Révision du Plan Local d'Urbanisme de la Commune de Fontenay-le-Fleury

RAPPORT

Référence du Tribunal Administratif de Versailles E17000082/78 du 16 juin 2017
Commissaire enquêteur Joseph ABIAD

3.1.11 Avis de l'APPVPA (Association Patrimoniale de la Plaine de Versailles et du Plateau des Alluets)

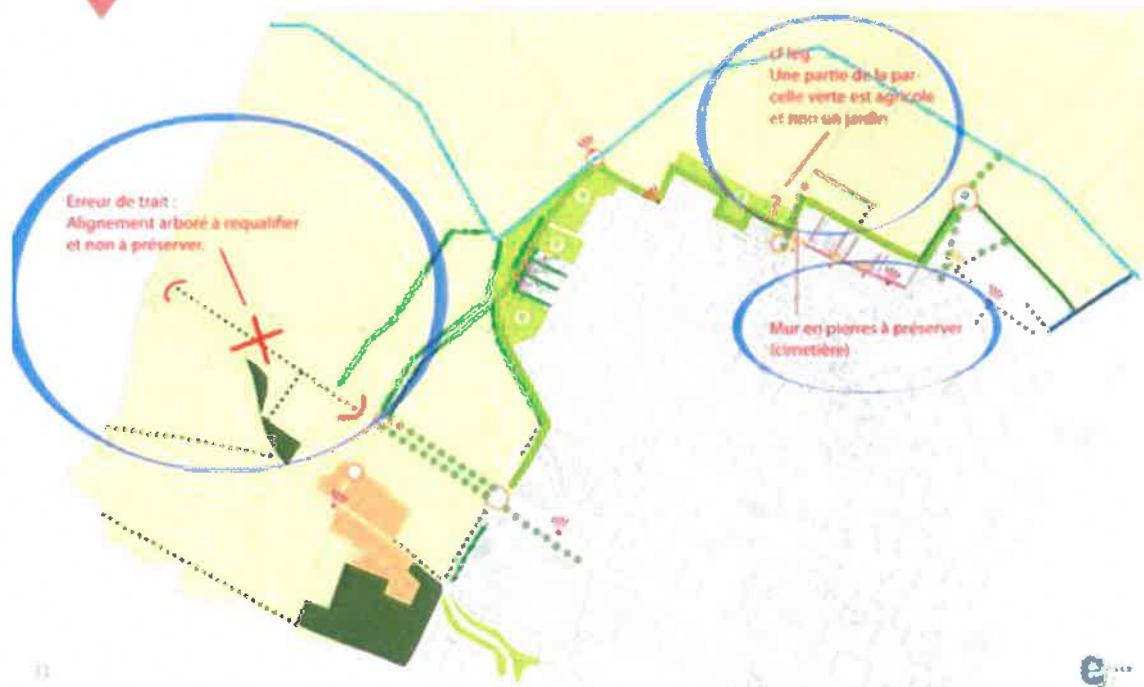
APPVPA (Association Patrimoniale de la Plaine de Versailles et du Plateau des Alluets) – Annotations portées sur le graphique de l'OAP Thématique, jointes au courriel de Isabel Claus du 4 août 2017 [Annexe A17-10]	Commentaires du Commissaire Enquêteur
APPVPA (Association Patrimoniale de la Plaine de Versailles et du Plateau des Alluets) – Annotations portées sur le graphique de l'OAP Thématique, jointes au courriel de Isabel Claus du 4 août 2017 [Annexe A17-10]	Commentaires du Commissaire Enquêteur
	<p>Prendre en compte l'ensemble des Avis pris en compte par la Maîtrise remarques et modifier l'OAP des lisières agri-urbaines en conséquence.</p>

Maintenir des bandes de protection vertes entre la zone agricole et les îlots de parcelles correspondant aux jardins d'agriculteur. Aucune construction ne pourra s'implanter sur une bande de 20 mètres (des entrées et les îlots de jardins sont autorisés).

Ne pas planter de végétaux de haut développement à port festonné (port étroit et serré comme le cyprès), tel que le peuplier noir ou l'érable. Leurs silhouettes viennent depuis la plaine, dépassent la ligne de coteau. Elles bouchent ainsi la lecture des éléments paysagers structurants.
